POLO n° 15 "VECCHIAZZANO"

RELAZIONE TECNICA E RELATIVI ALLEGATI INERENTI ALLA RICHIESTA DI INTEGRAZIONI AVANZATA DAL COMUNE DI FORLÌ IL 24/04/2017
PER LA PROCEDURA DI V.I.A. PER L'APERTURA DI UNA CAVA DI GHIAIA E SABBIA

ALLEGATO 5: Integrazione su impatto acustico (richiesta dall'ARPAE distretto di Forlì-Cesena: punto 1)

Valutazioni circa le specifiche richieste sulla Cava di Vecchiazzano in materia di acustica ambientale

Mappa satellitare con indicati i possibili futuri recettori

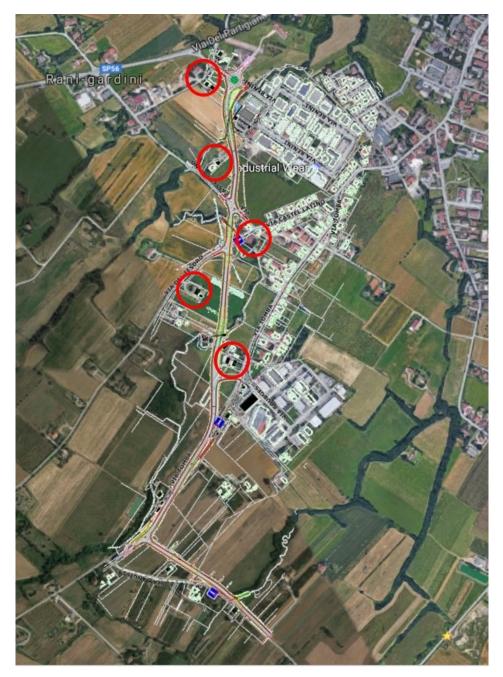
La nuova infrastruttura si configurerà come sorta di bypass del centro di Vecchiazzano andando ad intercettare anche il traffico pesante dell'area artigianale di Via Tomba.

Ci sono 5 recettori che diverranno critici a causa della vicinanza con la nuova infrastruttura, a prescindere dal traffico indotto dalle attività di cava.

A tal proposito si specifica che, indipendentemente dal traffico indotto dalla cava, la nuova infrastruttura dovrà esse soggetta ad impatto acustico così come previsto dall'articolo 8 della Legge Quadro 447/95.

E' possibile che a seguito di tale verifica, a prescindere dal contributo apportato dal traffico indotto dalle attività di cava, si evidenzi la necessità di realizzare barriere stradali per questi recettori.
